## T38236

PSA 1.9, 2.0 & 2.2 Diesel

Fig. 1

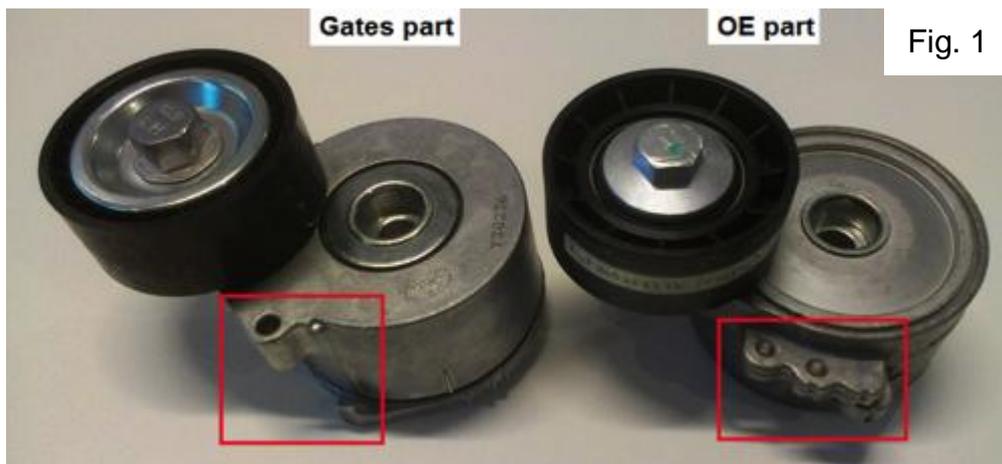
Nonostante la differenza di disegno tra la struttura del tenditore OE e del tenditore Gates (Fig. 1), entrambi svolgono la stessa funzione. Tuttavia, la procedura di installazione è diversa. In posizione arretrata, è possibile bloccare il tenditore OE utilizzando un perno. La nuova cinghia viene installata intorno al galoppino.

Per installare la cinghia, il tenditore Gates deve essere tenuto in posizione arretrata utilizzando una chiave da 15 mm adeguata (Fig. 2). Avvolgete delicatamente la cinghia sul tenditore.
